**VERBALE TECNICO DI RIUNIONE CON ENTI GESTORI SITI NAT. 2000  
EMILIA ROMAGNA (01/09/2020)  
Condivisione PMA – componente Fauna**

***Elettrodotto in singola terna a 380 Kv tra le stazioni elettriche di Colunga (BO) e Calenzano (FI)  
e opere connesse***

**OGGETTO: Condivisione della componente Fauna del PMA per l'intervento "Nuovo elettrodotto a 380 kV in semplice terna tra l'esistente stazione elettrica 380/220/132 kV di Colunga e l'esistente stazione elettrica 380/132 kV di Calenzano ed opere connesse".**

Fig. 3 – nuova localizzazione per il punto FAU-AO-A-01, FAU-AO-B-01 e FAU-AO-D-01

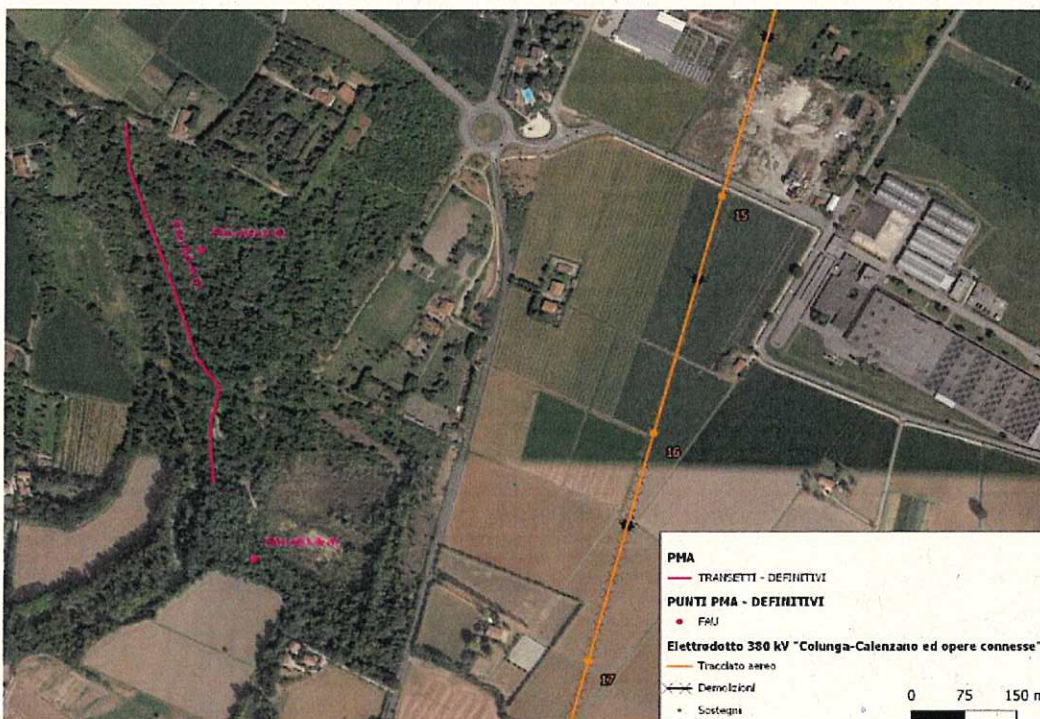
Le proposte formulate da Terna/CESI vengono valutate e accolte positivamente dai referenti degli Enti gestori, i quali confermano le metodologie e le frequenze. Viene inoltre richiesto uno spostamento del punto di monitoraggio dei

metodi di monitoraggio A e B, localizzato nella campata 18-19 della linea 380 kV, in quanto, essendo l'area individuata prevalentemente agricola risulta poco indicativa ai fini del monitoraggio.

Il Dott. Bianco suggerisce quindi di delocalizzare il monitoraggio in una porzione più a NO, all'altezza della campata 16-17, in prossimità di un'area boscata tra il corso d'acqua e l'ex cava (fig. 3).

Nella medesima area viene chiesto di spostare anche il punto di monitoraggio per la chiroterofauna D01, poiché ridondante con il punto D02.

Terna si rende assolutamente disponibile ad accogliere tale modifica, spostando i punti A01, B01 e D01, aggiornando la documentazione prodotta da Terna ed anticipata agli Enti coinvolti per mail in data 27/08/2020. Per la successiva campagna di monitoraggi del 2021, sulla base anche dei risultati della campagna del 2020, sarà valutato di spostare nella stessa area anche il punto C01 oppure aggiungerne uno della metodica C.
